嘉磐惠文

| 申請日期 | 年 月 日 | 戶別 | 9 樓 B 戶 |

B戶 建築平面圖(套上層樑)

客戶工程變更單

B戶 地坪材質範圍示意平面圖

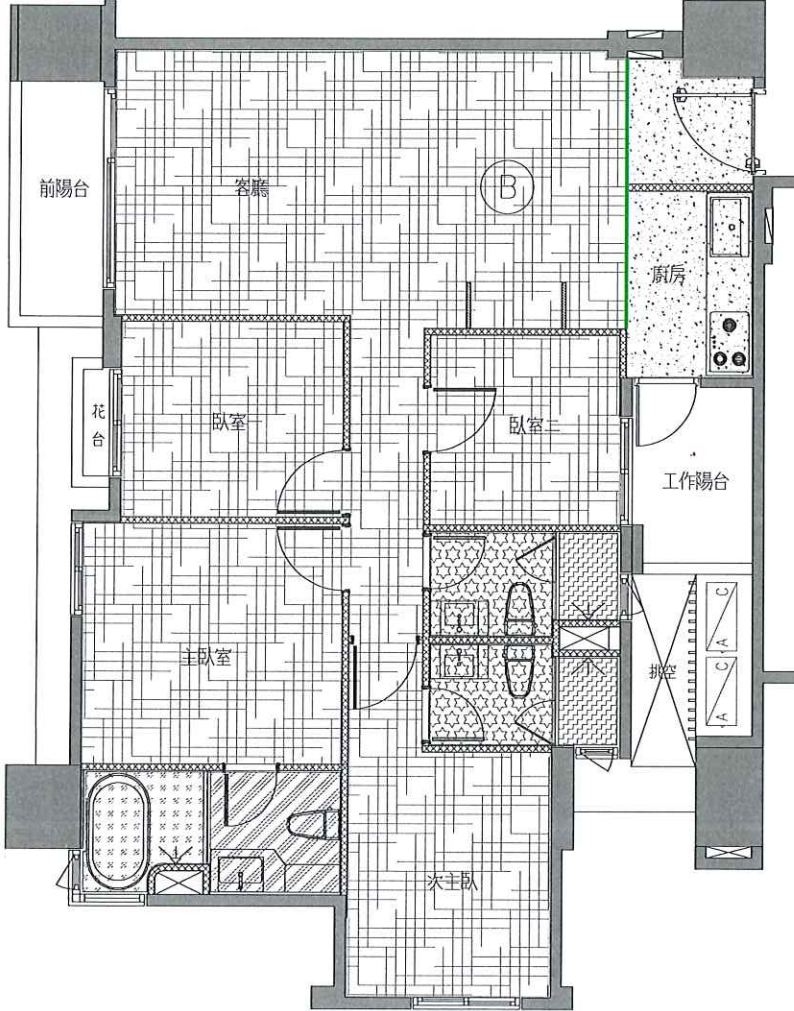
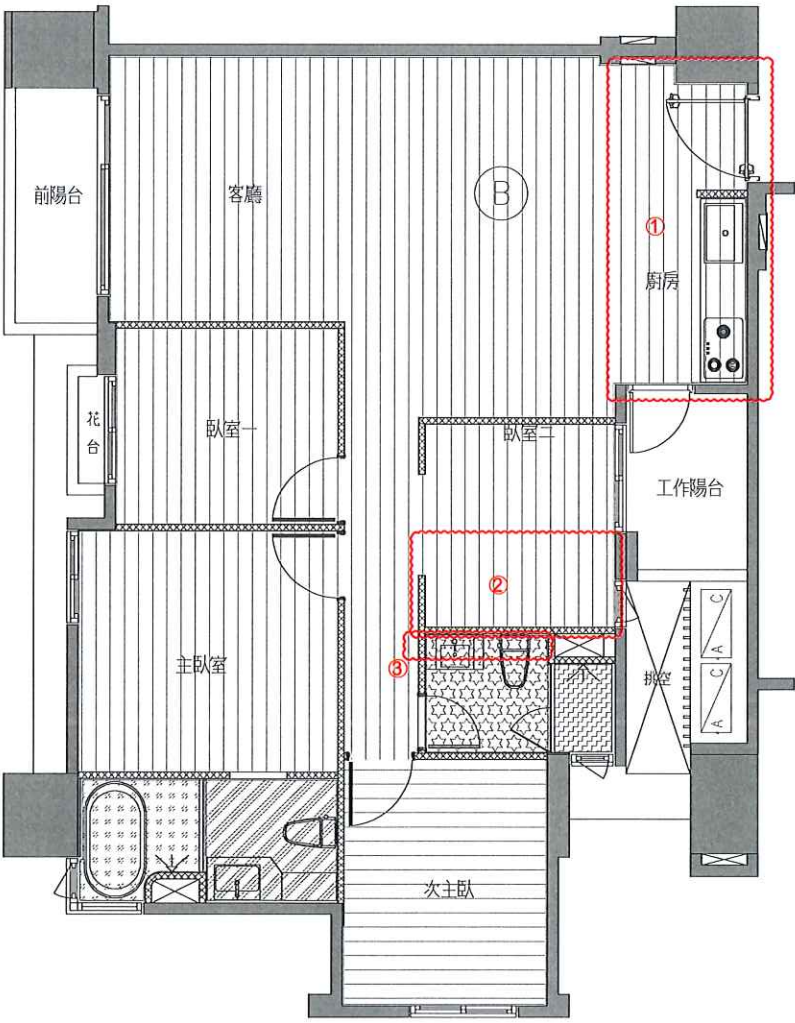
1.玄關、廚房地磚變更木地板  
(降造範圍變更)

2.客浴地磚變更木地板  
(降造範圍變更)

3.次主浴地磚範圍變更

※木地板鋪設方向如圖

B戶 天花板範圍示意平面圖(套上層樑)

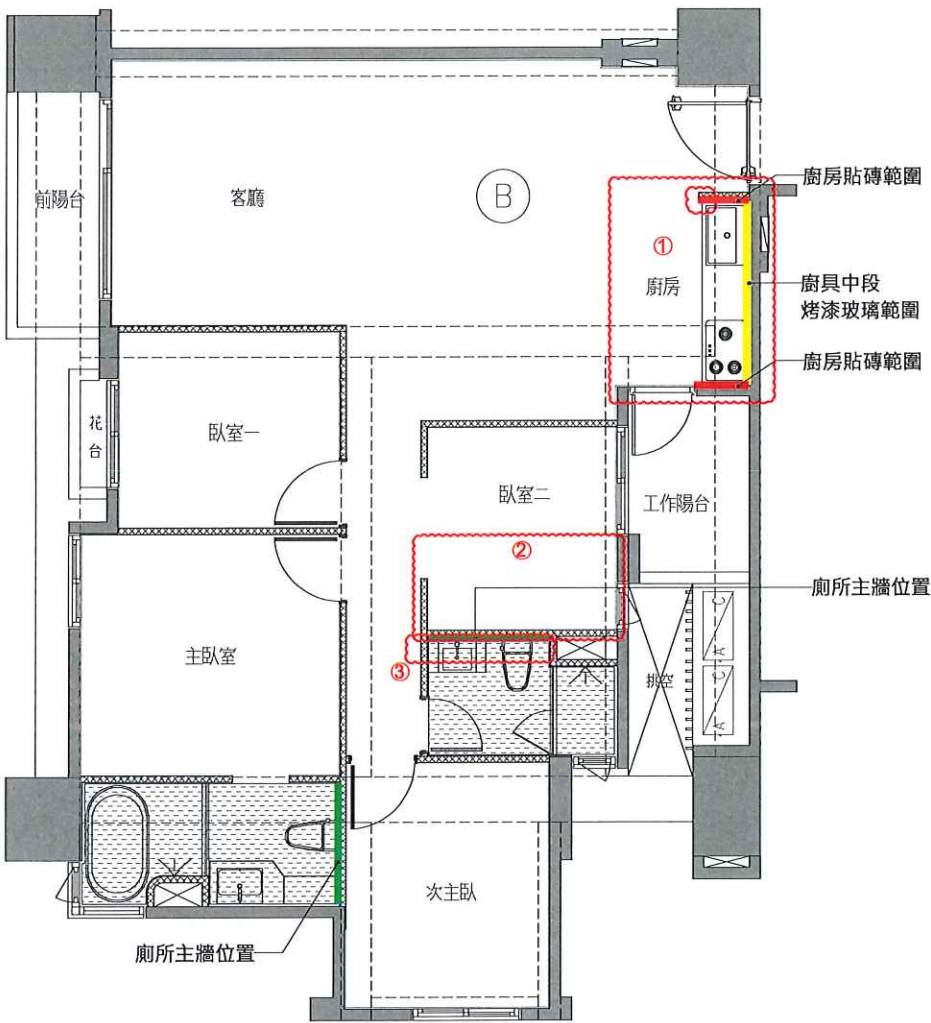
- 變更事項記錄：
- 1.廚房變更，包含：
    - a.廚房天花板、立板、油漆追減
    - (此區因樓上層管線外露，結構頂板不補油漆)
    - b.側牆貼磚數量變更
  - 2.客浴天花板、油漆追減
  - (此區因樓上層管線外露，結構頂板不補油漆)
  - 3.次主浴天花板、油漆範圍變更

B戶 插座及弱電位置示意平面圖

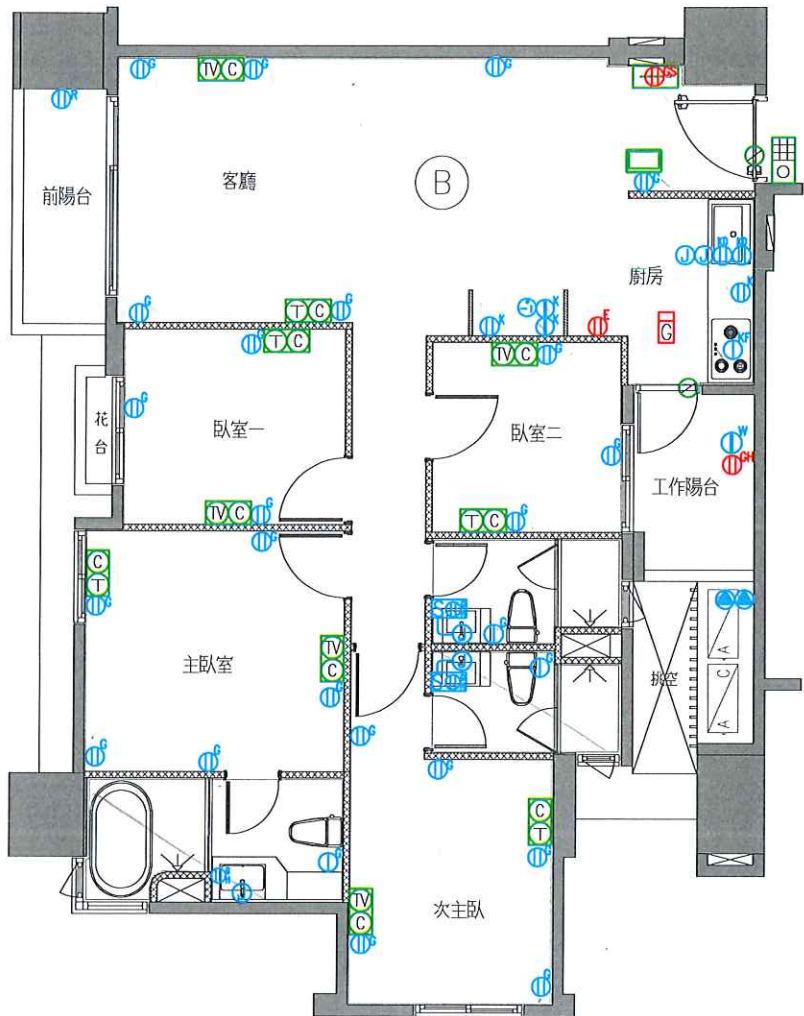
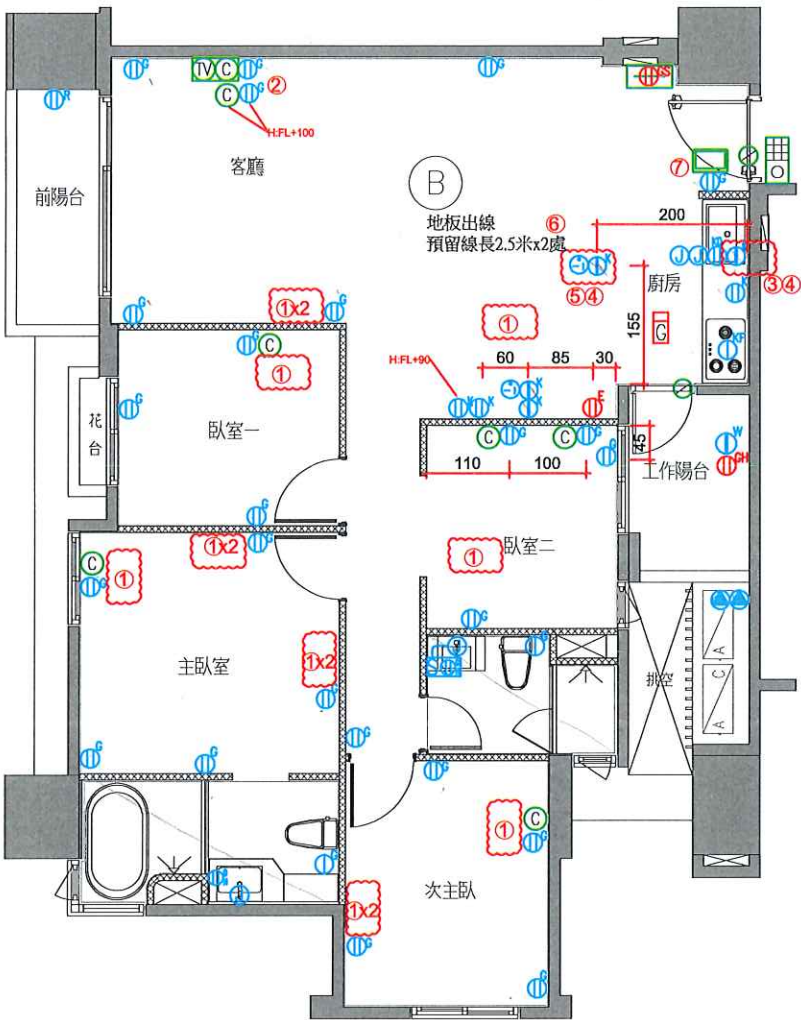
- 1.弱電變更
  - a.(TV)追減x4
  - b.(T)追減x5
  - c.(C)追減x3
- 2.110V插座追加x1
- 3.110V插座追減x1
- 4.110V專用插座追加x2
- 5.220V專用插座追加x1
- 6.預留線長2.5m追加x2
- 7.對講機移位

B戶 電燈開關及迴路示意圖(套上層樑)

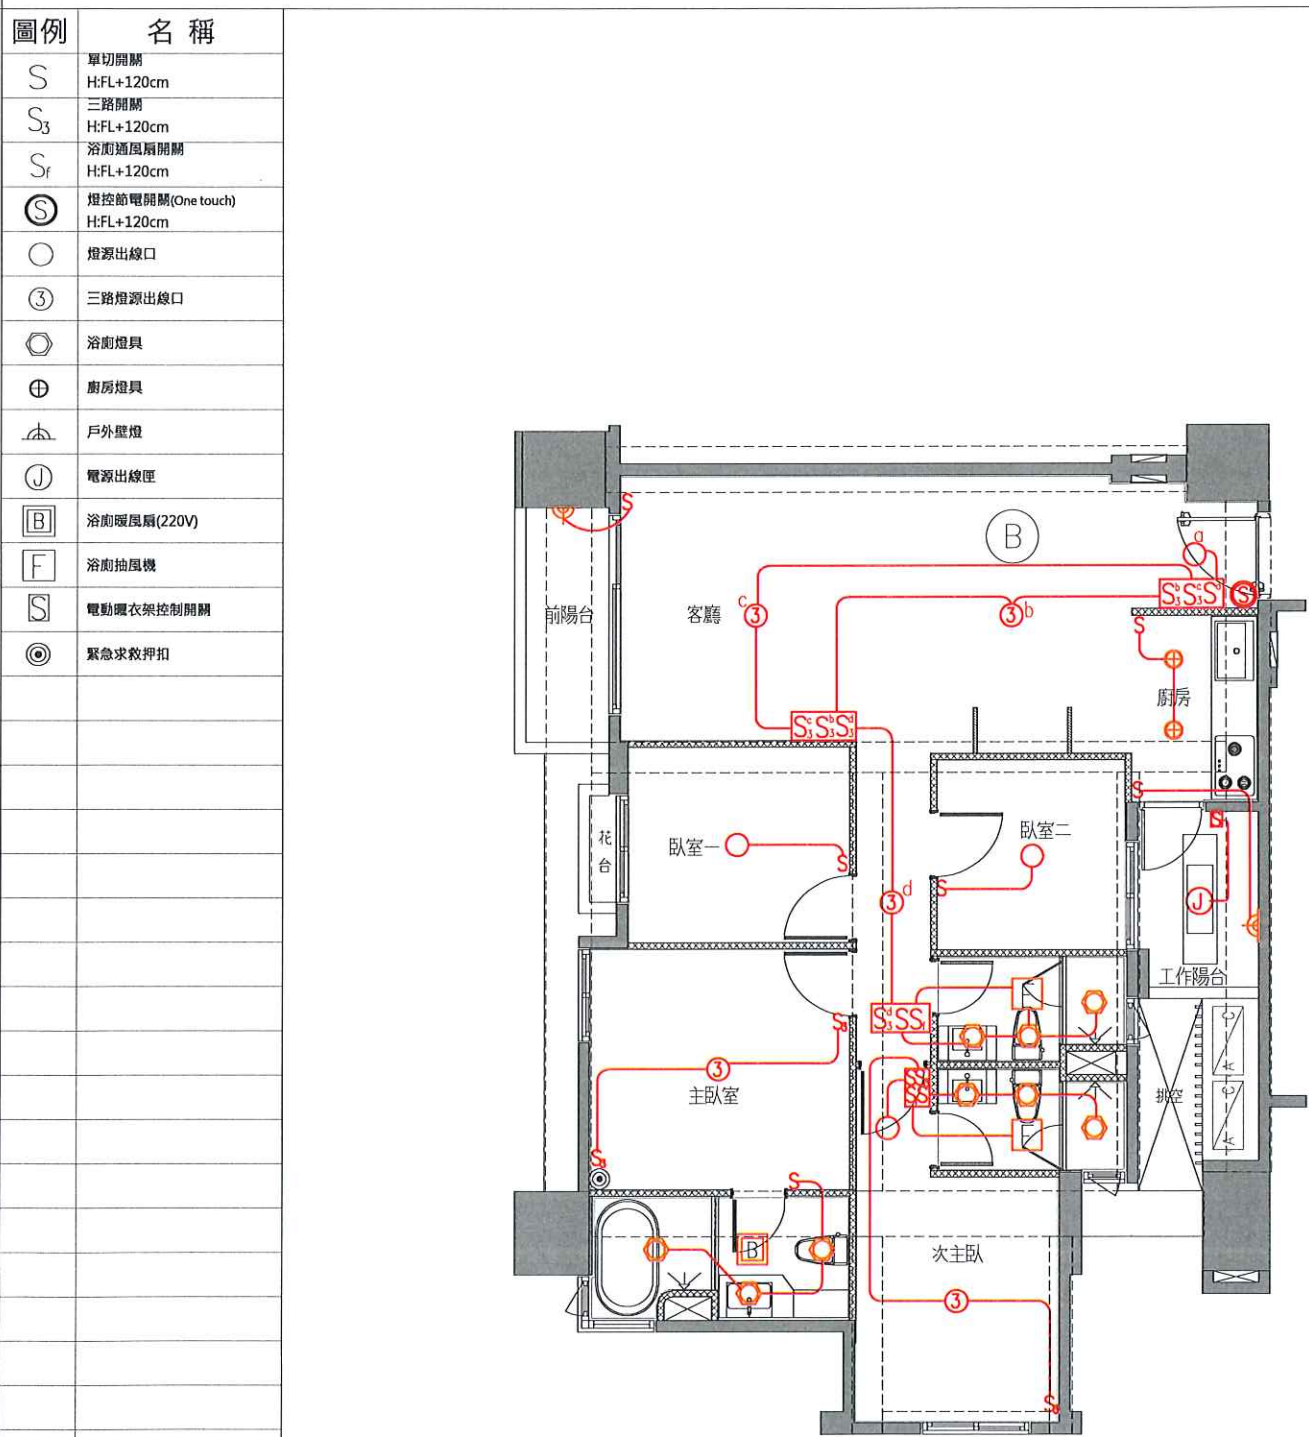
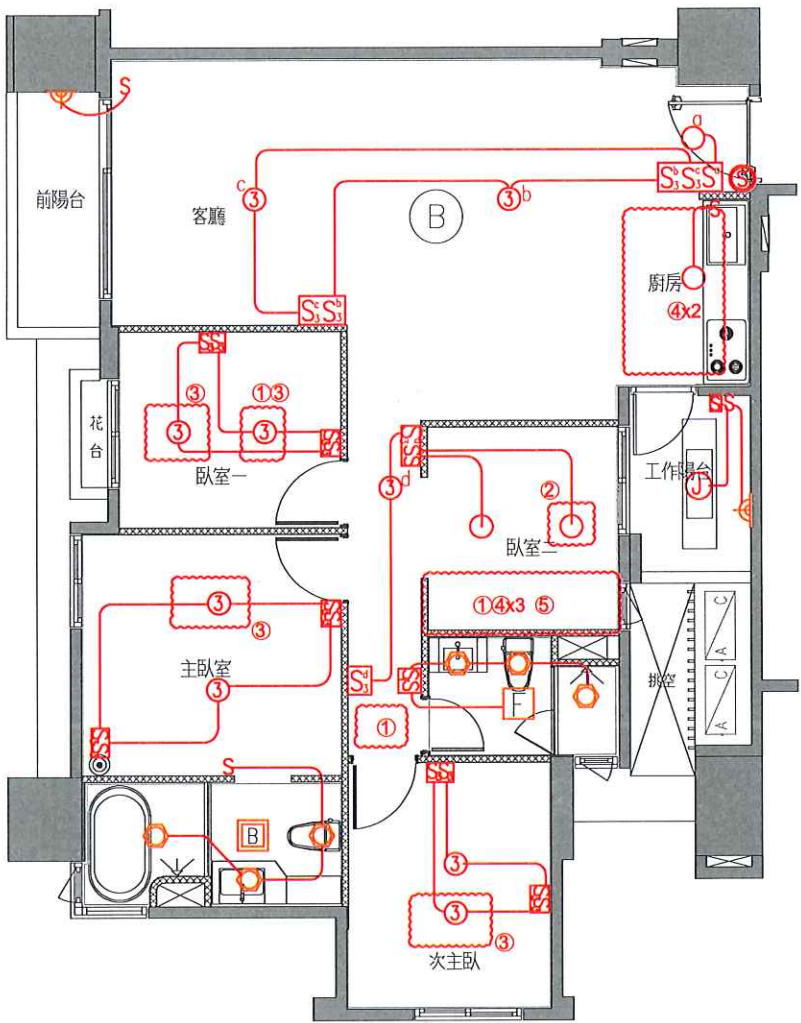
- 1.單切開關追減x3
- 2.單切開關追加x1 ✓
- 3.雙切開關追加x4 ✓
- 4.燈具追減x5 ✓
- 5.客浴抽風機追減x1 ✓

B戶 給水示意平面圖

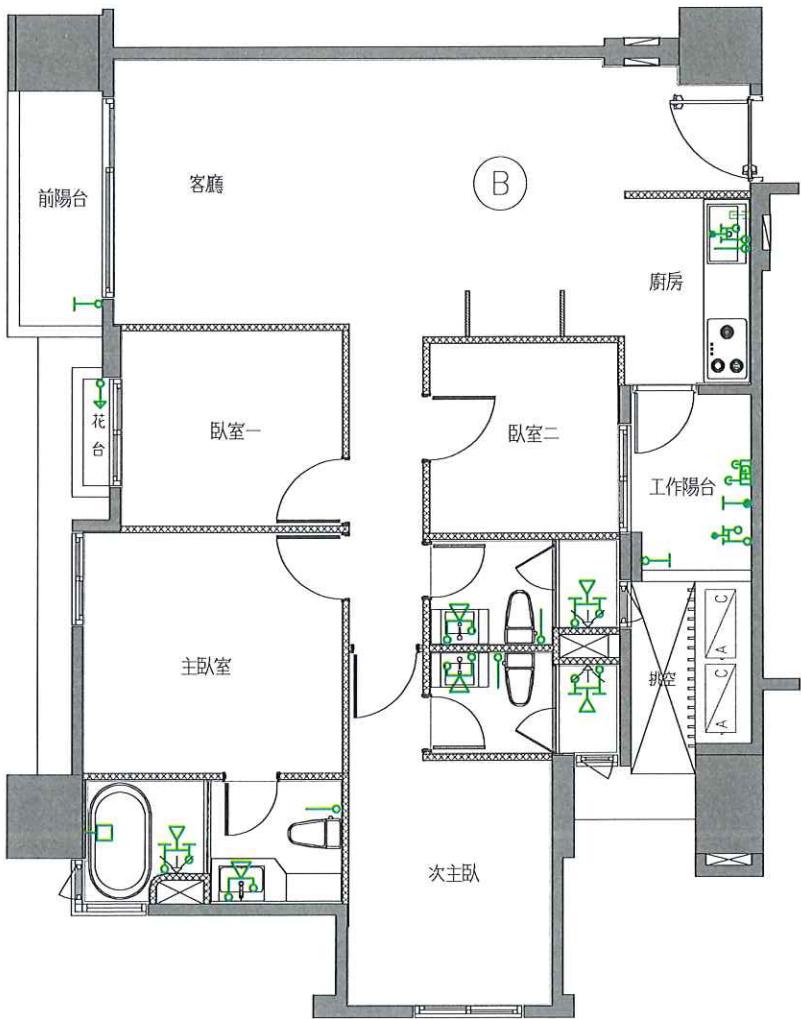
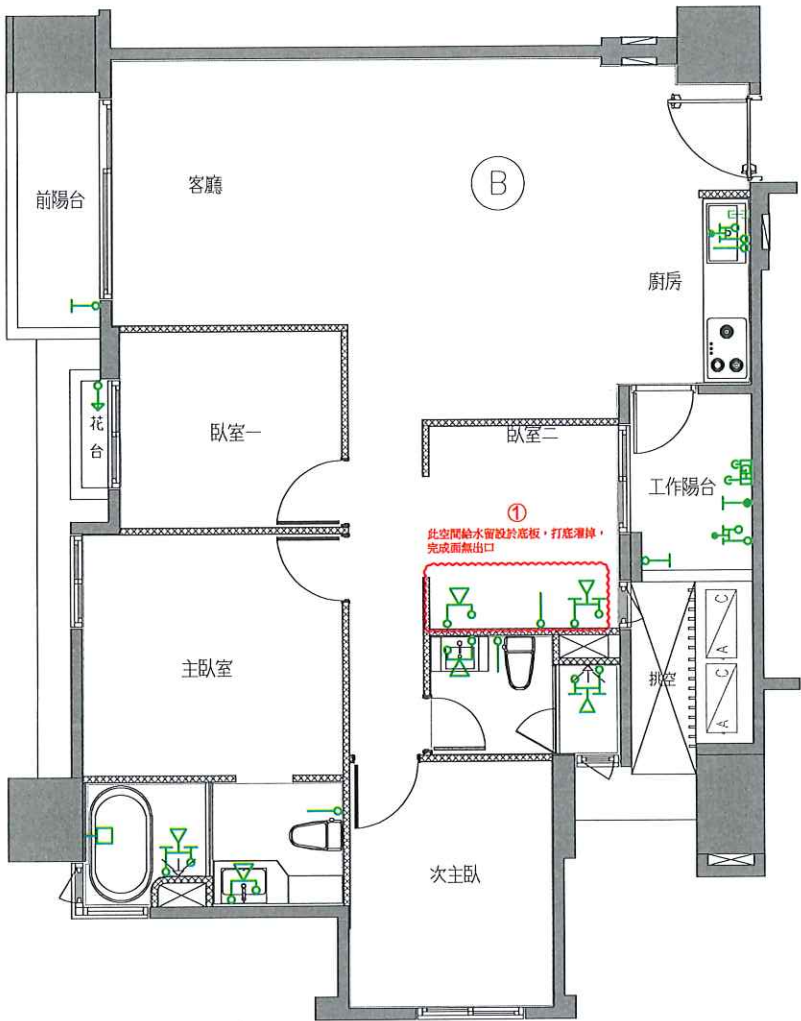
- 1.客浴室排水保留在木地板下
- 2.
- 3.
- 4.
